**CENTRE DE FABRICATION  
DE MATERIAUX ALTERNATIFS**

*Commune de Le Bar-sur-Loup (06)*

**DEMANDE D'AUTORISATION UNIQUE  
AU TITRE DU CODE DE L'ENVIRONNEMENT**

**Volume 12 :**  
**Réponses apportées aux demandes de  
précisions du 31/05/2022**

*Schéma de principe d'un déshuileur / déboureur*

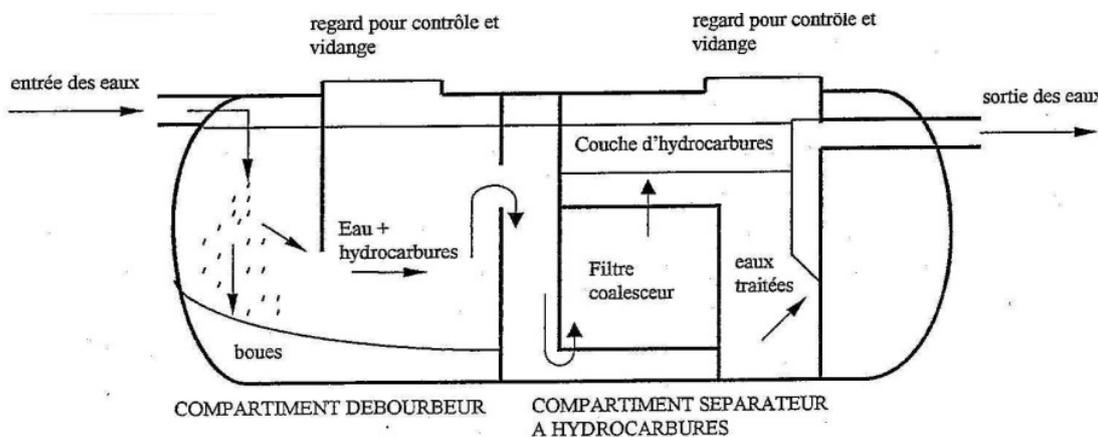
Le dossier indique que les eaux pluviales ruisselant au niveau du bassin versant interne sud sont traitées via un déshuileur/débourbeur avant d'être rejetées dans le bassin sud.

Le dossier doit faire état du dimensionnement du déshuileur/déboureur et expliciter le fonctionnement du déshuileur/déboureur notamment au regard des épisodes pluviaux trentennal et centennal.

Le déshuileur/déboureur sera conforme aux normes en vigueur, notamment la note de veille normative rédigée par le CNIDEP « Dimensionnement des séparateurs à hydrocarbures » de 2006.

L'ouvrage aura a minima une taille nominale du séparateur de 80 l/s, avec un volume de déboureur de 16 m<sup>3</sup>.

L'intensité pluviométrique considérée est celle proposée dans le guide pour les régions à forte pluviométrie. La surface considérée est le bassin versant du site capté par le bassin Sud. Il sera muni d'un compartiment traitant les sédiments (déboureur) et un compartiment traitant les hydrocarbures (séparateur muni d'un filtre coalesceur).

Le déboureur / déshuileur sera doté d'un système de bypass pour gérer les pluies d'épisodes extrêmes. Ainsi, lors de pluies intenses, le premier flux de pollution sera capté et stocké dans le séparateur à hydrocarbures, et le reste sera géré par bypass.

FIGURE 83 : SCHEMA DES BASSINS VERSANTS INTERNES AU PROJET

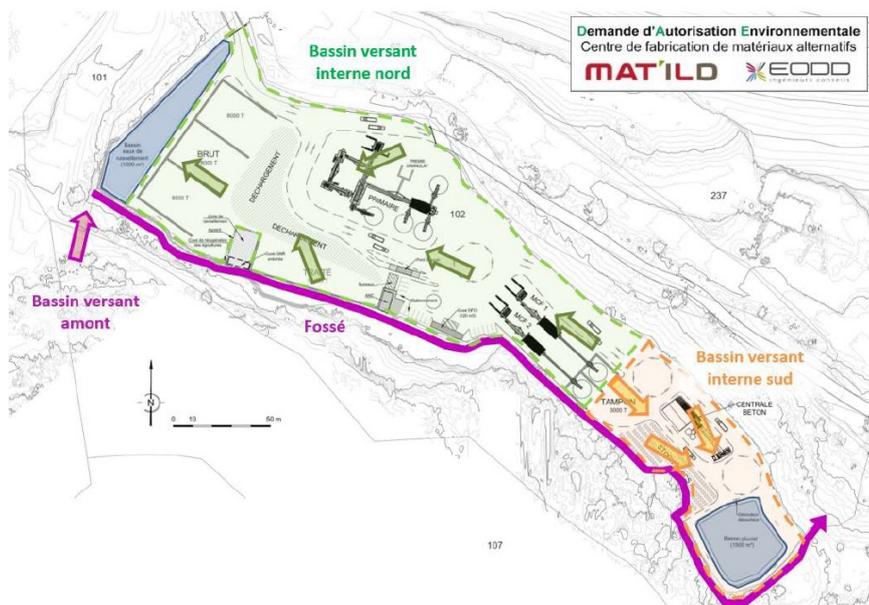
L'EI motive l'optimisation de la gestion, du traitement et du réemploi des eaux par une gestion sectorialisée des eaux pluviales. En effet, Le site est divisé en deux bassins versants (BV) Nord et Sud chacun, disposant d'un bassin de rétention étanche respectivement de 8000 et 3000 m<sup>3</sup>.

**Aucun élément ne permet d'évaluer l'efficacité des actions proposées.** A titre d'exemple aucun élément ne précise la fréquence et les moyens de contrôle de l'étanchéité (dalle et bassin de rétention). Compte tenu du contexte et de l'historique du site, les circulations **d'eau décrites comme extrêmement faibles auraient méritées d'être mieux documentées, notamment en fonction des conditions climatiques et de la période de l'année.**

*[...] L'El motive l'optimisation de la gestion, du traitement et du réemploi des eaux par une gestion sectorialisée des eaux pluviales. En effet, le site est divisé en deux bassins versants Nord et Sud, chacun disposant d'un bassin de rétention étanche [...]. L'eau industrielle traitée (issue de l'entreprise MANE) pourra être utilisée pour l'arrosage des espaces verts / abattage des poussières. [Toutefois] aucun élément ne permet d'évaluer l'efficacité des mesures proposées (fréquence et moyens de contrôle de l'étanchéité par exemple).*

Les modalités de stockage et de réemploi des eaux pluviales prévues dans le cadre du projet sont standards et classiquement mises en œuvre sur les sites industriels.

Concernant les bassins de rétention, l'étanchéification des ouvrages de rétention sera réalisée dans les règles de l'art et un contrôle des soudures par un bureau d'études agréé sera réalisé préalablement à la mise en eau des bassins de rétention. Par ailleurs, un test de contrôle de l'étanchéité des bassins sera réalisé a minima tous les 5 ans, lors de la mise hors eau des ouvrages pour les opérations de maintenance et de contrôle.

Enfin, un contrôle visuel du niveau d'eau sera réalisé quotidiennement, permettant d'identifier toute diminution inhabituelle du volume et ainsi d'intervenir au plus vite sur une éventuelle fuite.

Par ailleurs, conformément à la réglementation, le déshuileur-débourbeur sera vidangé et contrôlé au moins 1 fois par an.

Concernant les dalles de béton, celles-ci seront également réalisées dans les règles de l'art, permettant de garantir leur pérennité dans le temps.

En phase exploitation, un contrôle visuel sera réalisé régulièrement par l'opérateur présent sur le site. Si une dégradation de la dalle est identifiée, le secteur concerné n'est plus exploité dans l'attente de sa réparation.

**FIGURE 88 : LOCALISATION DES PRINCIPALES INSTALLATIONS INDUSTRIELLES EXISTANTES AUTOURS DU PROJET**

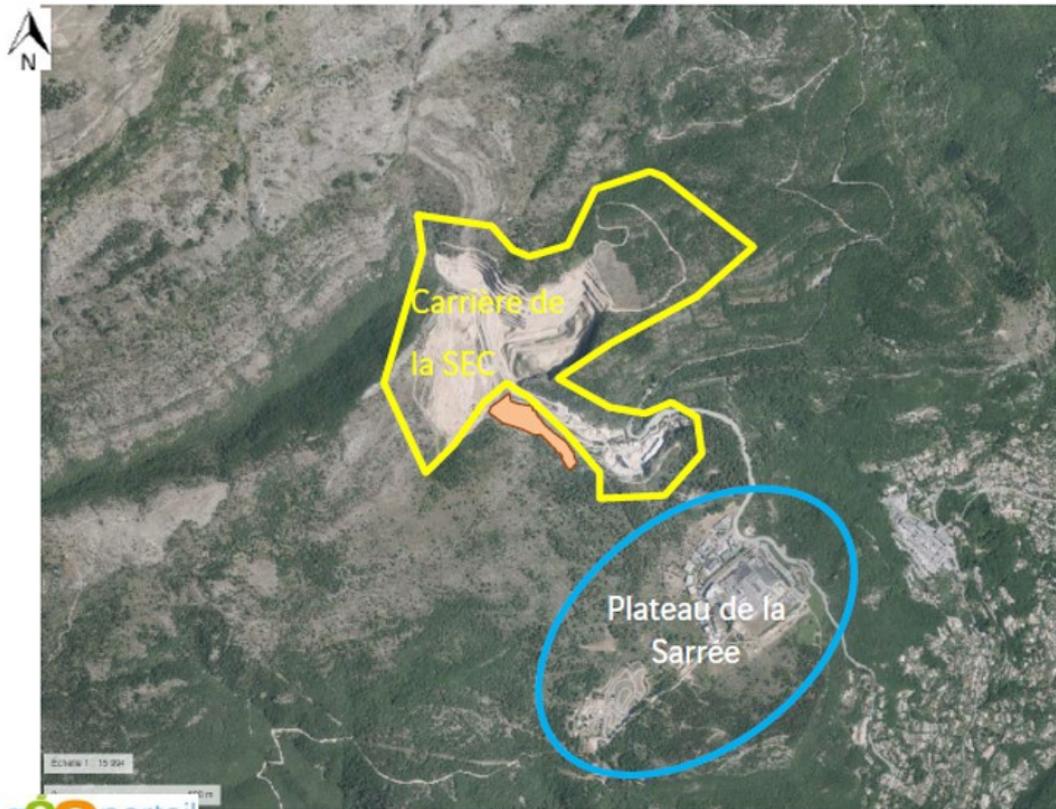
Le dossier dresse l'inventaire des installations existantes notamment la carrière SEC et la zone industrielle de la Sarrée, ainsi que les projets d'aménagement.

Compte tenu des aménagements programmés, les **concentrations en polluants atmosphériques** de ce secteur (carrière SEC/Mat'ILD et zone industrielle) mériteraient d'être documentées.

Concernant la carrière de la SEC et la zone industrielle de la Sarrée, celles-ci étant préexistantes au projet, elles sont intégrées dans l'état initial fourni dans le cadre du dossier.

Concernant les projets connus du plateau de la Sarrée et la zone d'aménagement de ville (mais non réalisés), chaque porteur de projet améliore les connaissances générales sur cette thématique en renseignant les informations concernant son propre projet, dans le respect du principe de proportionnalité des études.

Les mesures dans l'environnement réalisées dans le cadre du projet permettent par ailleurs d'avoir un ordre de grandeur du bruit de fond du secteur, contribuant à améliorer la connaissance de la qualité de l'air global.
